Notification de Sécurité Produit URGENTE**Système CT 3500**

Risque d'orientation incorrecte de l'image

Décembre 2024

Figure 2. Precise Position (position précise).

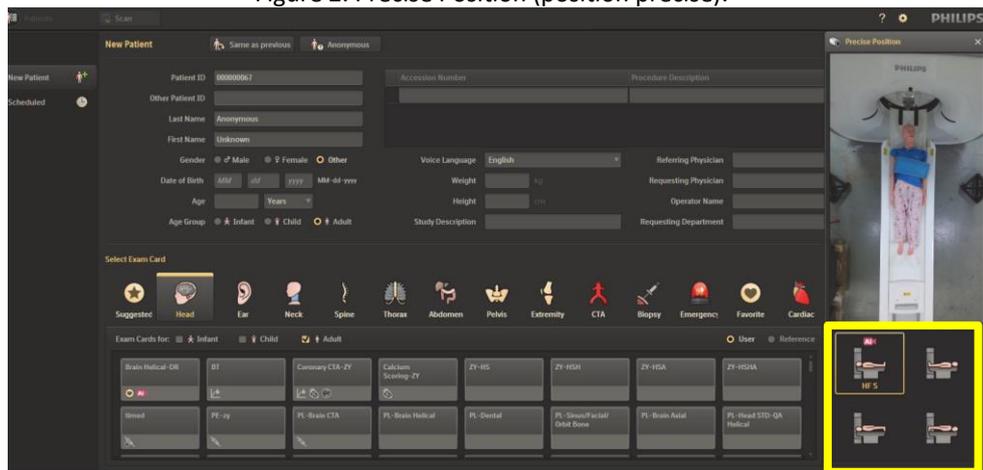
- Reportez-vous au manuel d'utilisation de votre système CT 3500 afin de vous assurer de l'utilisation correcte de la fonction Precise Position (position précise) (section 4.9 du manuel d'utilisation).
- Si l'orientation du patient sélectionnée automatiquement via l'option Precise Position (position précise) (voir Figure 2) ne correspond pas au protocole prédéfini, veuillez corriger les paramètres comme décrit ci-dessous :
 - Sélectionnez manuellement l'orientation correcte dans la zone **Select Patient Orientation (sélectionner l'orientation du patient)** de l'interface **New Patient (nouveau patient)**, ou
 - Ouvrez la liste **Select Patient Orientation (sélectionner l'orientation du patient)** en cliquant sur l'icône d'orientation du patient dans le coin supérieur gauche de la liste des séries et sélectionnez l'orientation correcte.

Philips vous contactera afin de fixer un rendez-vous pour la visite d'un responsable technique sur votre site et l'installation d'une mise à niveau logicielle pour résoudre le problème (référence FCO72800826).
